DODATEK č. 1

č. objednatele: CES 2021/2197

**„Obnova ZUŠ Střezina v areálu ZŠ a MŠ Jih, Hradec Králové –
SO 05, SO 06 a SO 07“**

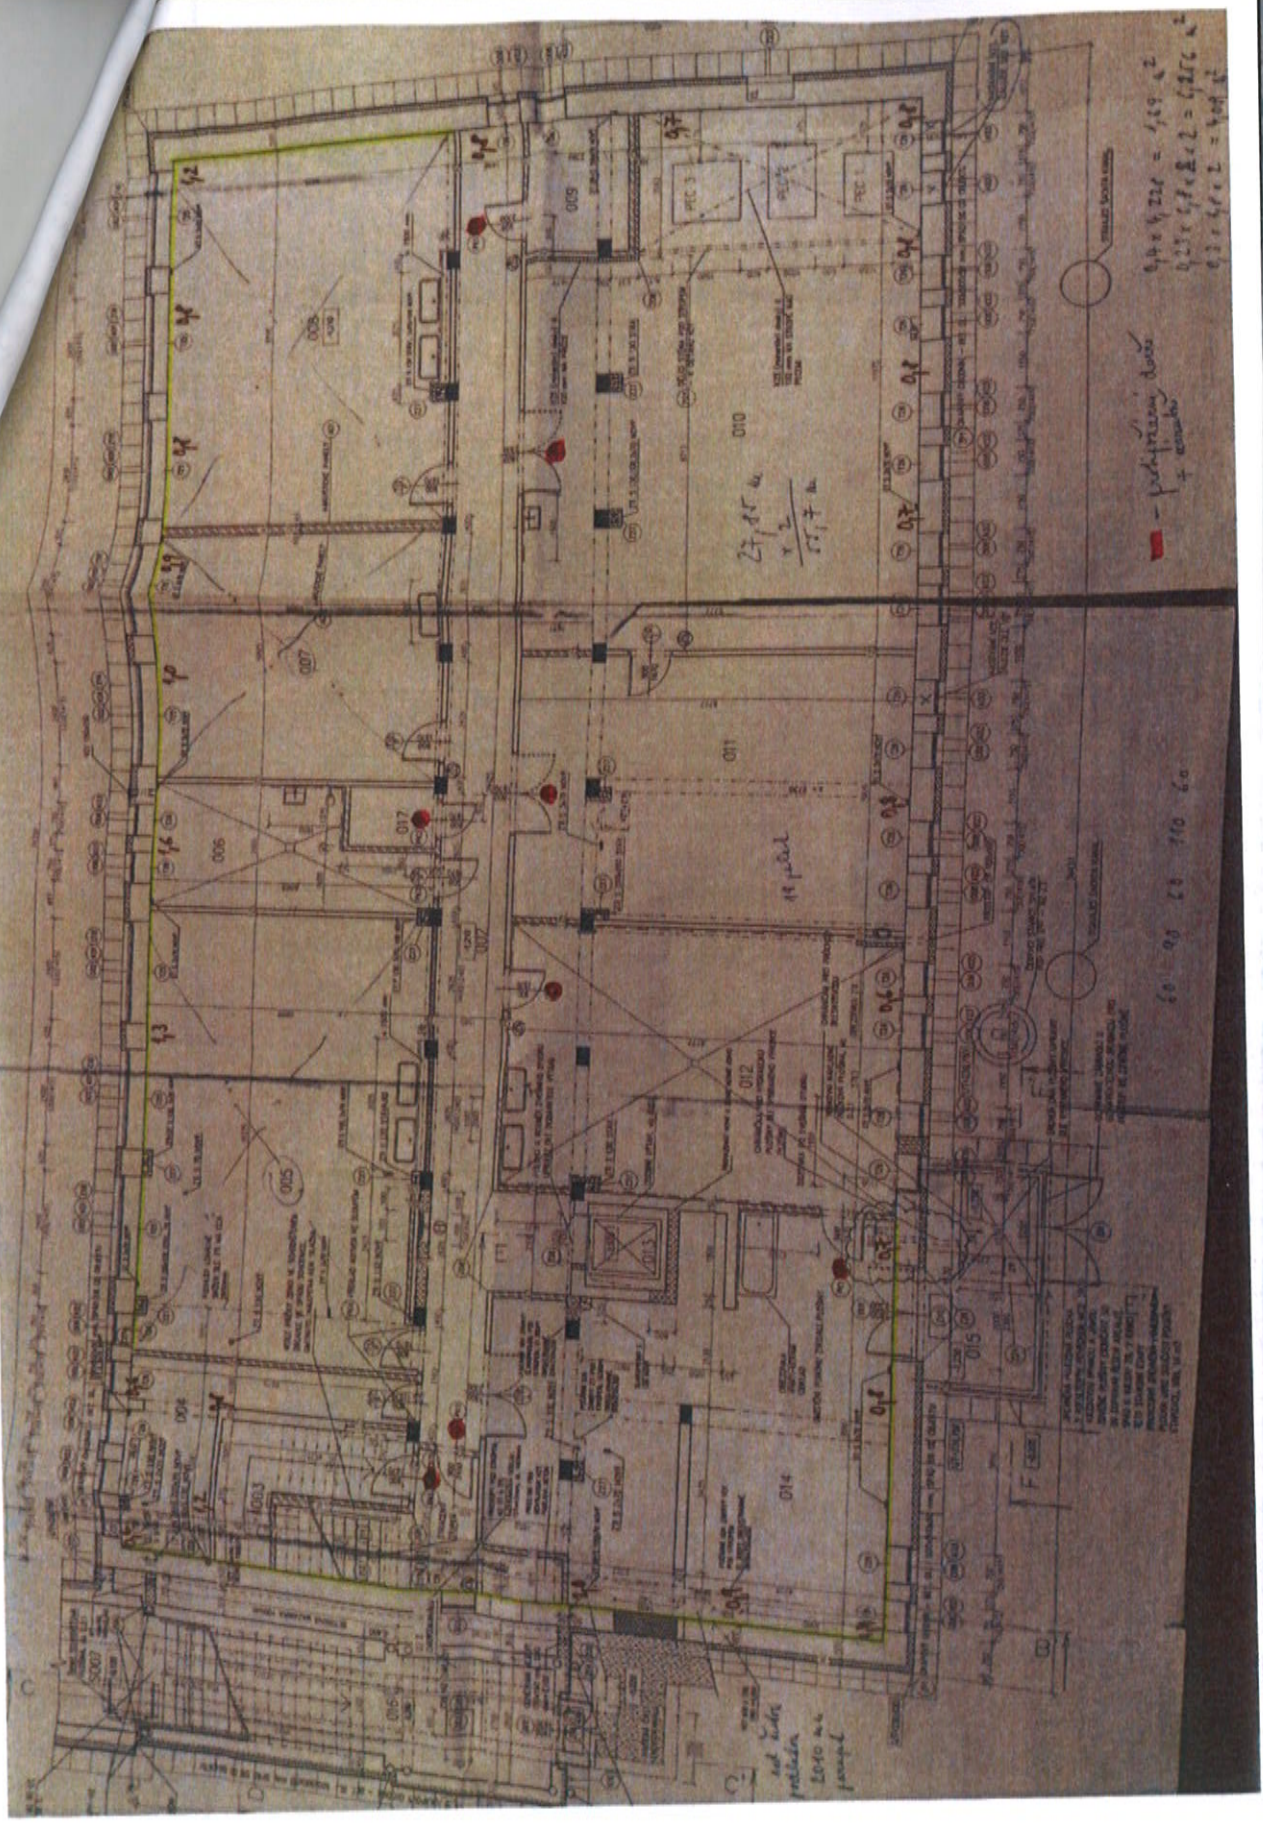
ZMĚNOVÝ LIST		číslo ZL: 02
Název projektu:	Obnova ZU. Střešina v areálu Z ¹ a M ¹ Jih, Hradec Králové – So 05, SO 06 a SO 07	
Zhotovitel:	VALC, s.r.o., Pražská třída 13/84, Hradec Králové	
Objednatel:	Statutární město Hradec Králové, Československé armády 408, Hradec Králové	
Změnový list vystavil:	[redacted]	
Datum:	26.04.2022	
Předmět změny:	Změna vnitřních omítek v 1.PP – SO 08

Projektční (původní) řešení:
 Projektová dokumentace v 1.PP objektu SO 06 počítala s použitím sanačních omítek na obvodových a vnitřních stěnách. Součástí projektové dokumentace bylo i ověření zasolení stávajících omítek z důvodu ověření nutnosti použití sanačních omítek.

Popis a zdůvodnění změny:
 Na základě místního šetření (vyhodnocení vlhkosti stávajících omítek) a výsledků rozborů stávajících omítek v 1.PP objektu SO 06 bylo konstatováno, že část omítek nebylo vystavováno vztáhlí vlhkosti. Vzhledem ke skutečnosti, že bylo provedeno podříznutí objektu dle projektové dokumentace a tím zamezeno dalšímu případnému vzlinání podzemní vlhkosti do omítek v 1.PP, tak bylo rozhodnuto, že část sanačních omítek není nutné provádět a došlo ke změně na omítky nesanační (vápenocementové).

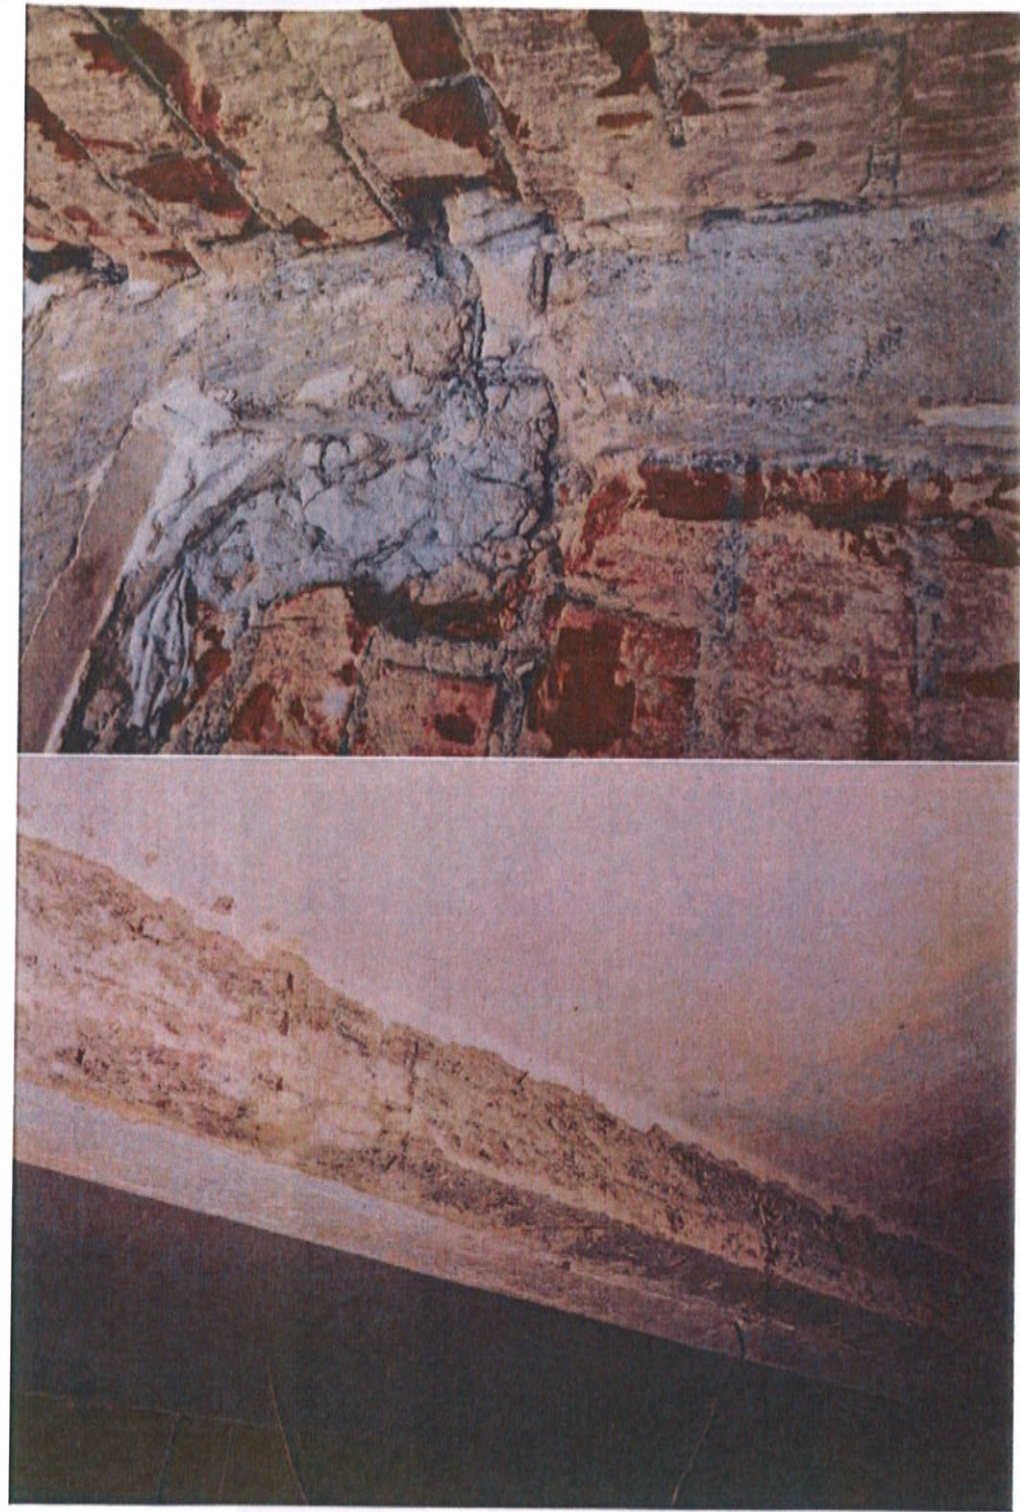
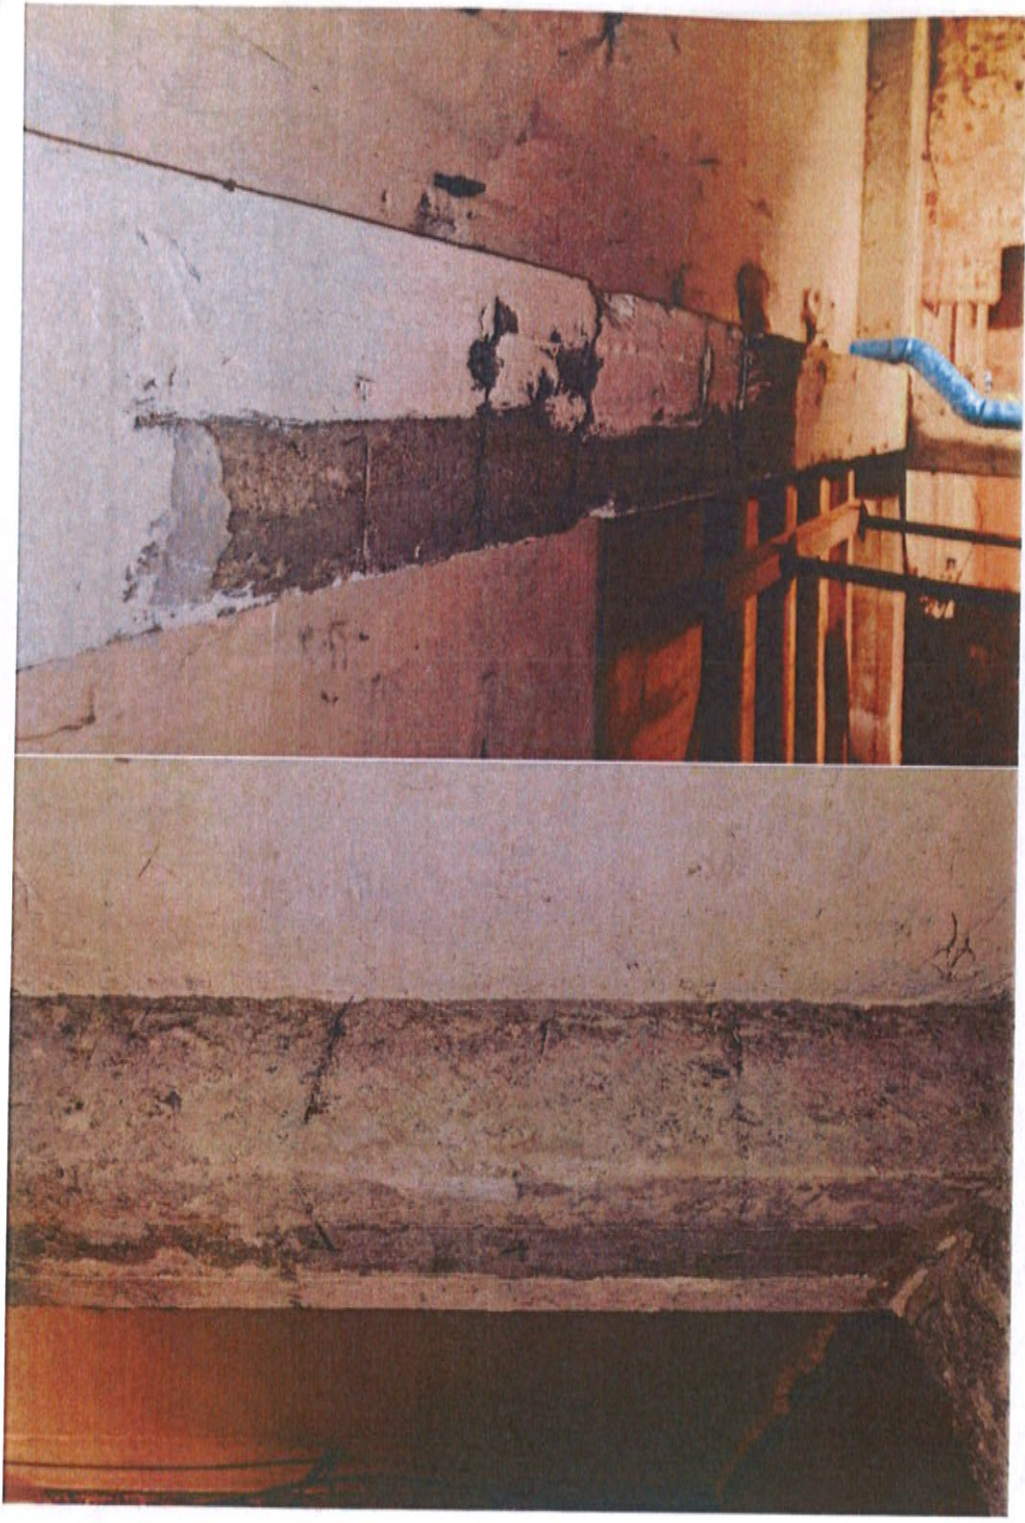
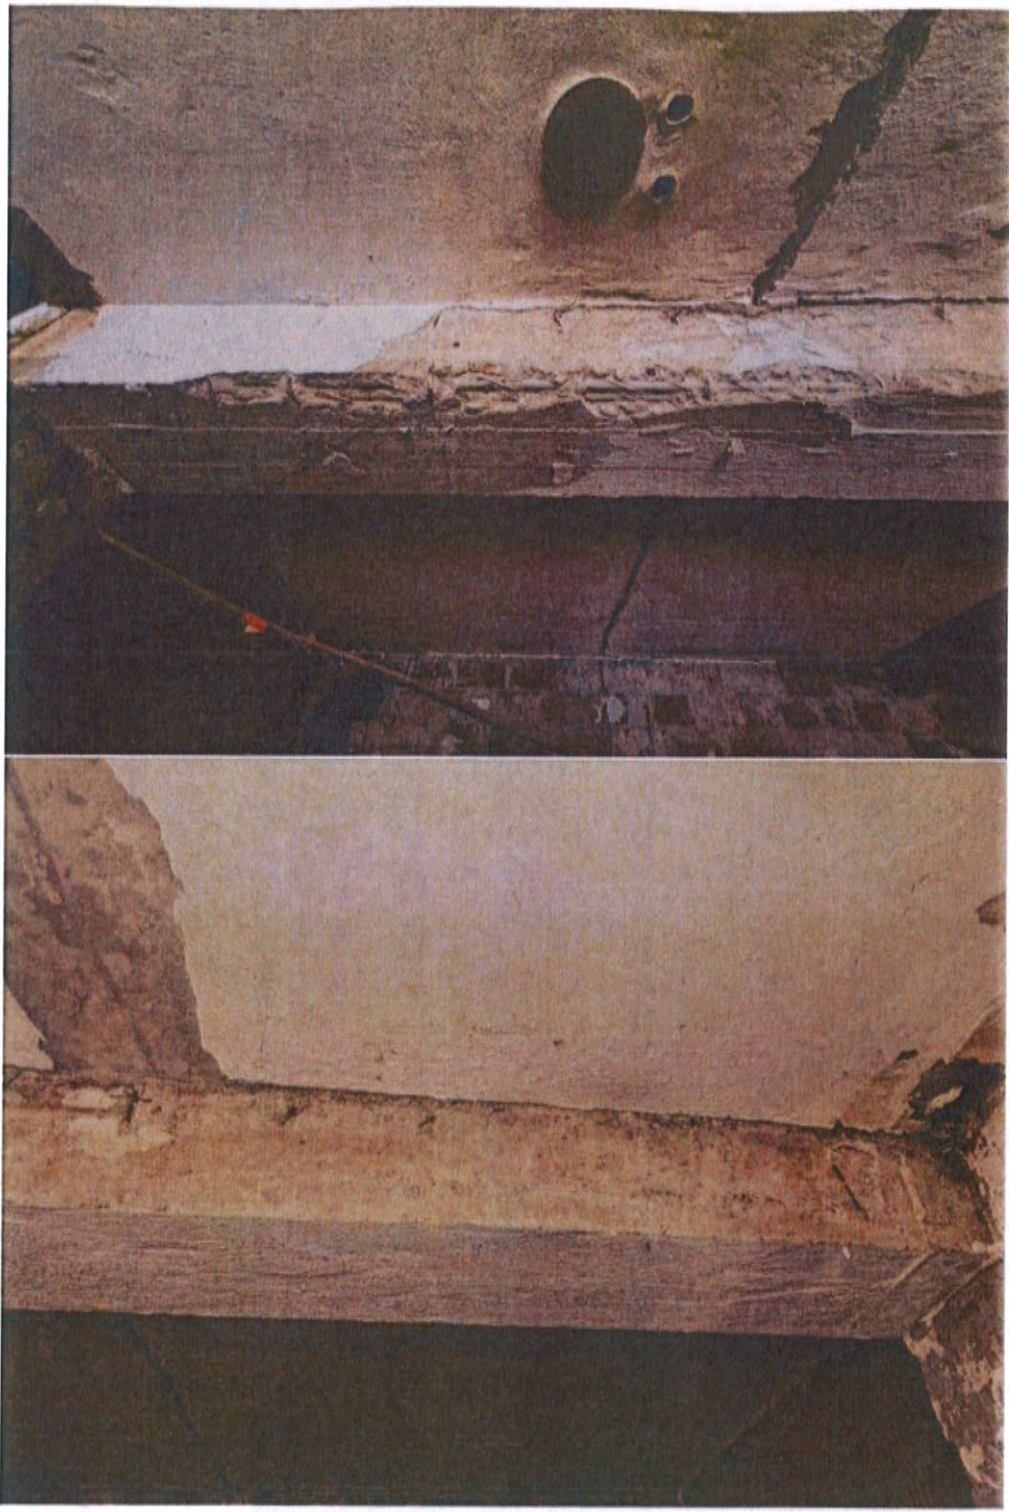
- ZL č. 06 – Po odsekání omítek v 1.PP v objektu SO 06 bylo zjištěno lokální odhalení nosných prutů výztuže železobetonových konstrukcí. Tyto konstrukce musely být re-profilovány za pomoci ochranných nátěrů, adhezních mýstků a sanačních re-profilačních malt.
